PROVINCIA DI TORINO

**Progetto di nuova sottostazione elettrica, presentato dalla Società RFI
S.p.A. ai sensi dell'art. 81 del D.P.R. 24 luglio 1977, n. 616**

COMPATIBILITÀ CON LA CLASSIFICAZIONE ACUSTICA ADOTTATA

Collegno, settembre 2007

Di seguito si riporta lo stralcio cartografico, per il sito in esame, della classificazione acustica vigente, che vede la classe caratterizzata da un retino arancione a linee orizzontali.

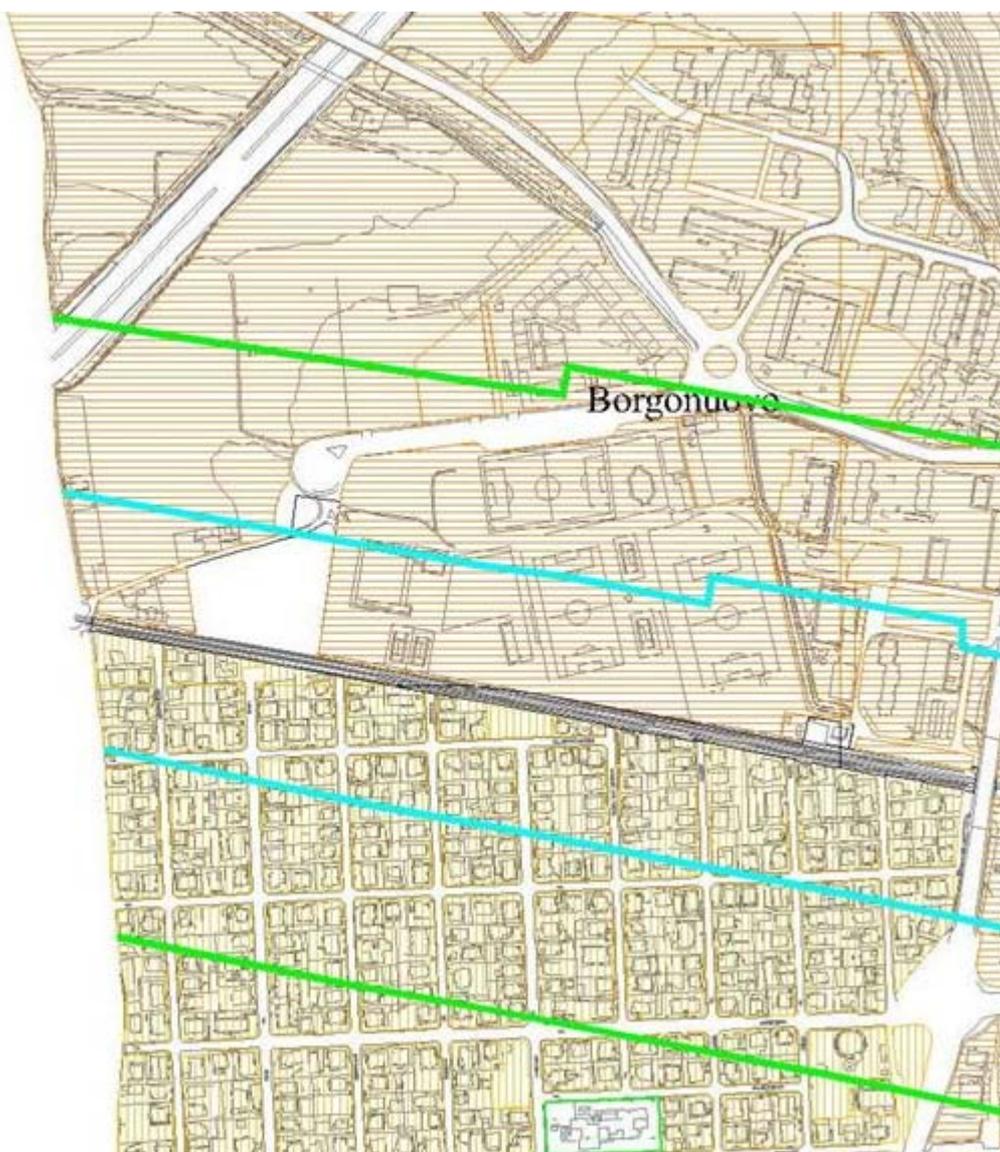
La vigente classificazione acustica del territorio collegnese prevede, per l'area oggetto dell'intervento di realizzazione della nuova S.S.E. di Collegno (e pertanto sottoposta a variante di P.R.G.C.) l'attribuzione di una classe III – Area di tipo misto.

Vengono altresì riportate con linea azzurra e verde le fasce di rispetto A e B dell'infrastruttura ferroviaria la quale è campita in bianco.

La variazione della classificazione acustica consequenziale a quella del P.R.G.C. potrà prevedere una campitura bianca, per il sito oggetto del presente parere, che andrà ad assimilarlo all’infrastruttura a cui è asservito; le due fasce di rispetto A e B rimangono parallele al binario esterno.

La variante di P.R.G.C. connessa alla realizzazione della S.S.E. di Collegno è compatibile con la classificazione acustica del territorio comunale in quanto l'intervento, asservito ed integrato all'infrastruttura ferroviaria, va consequenzialmente considerato come non influente nei riguardi di tale strumento di pianificazione del territorio.
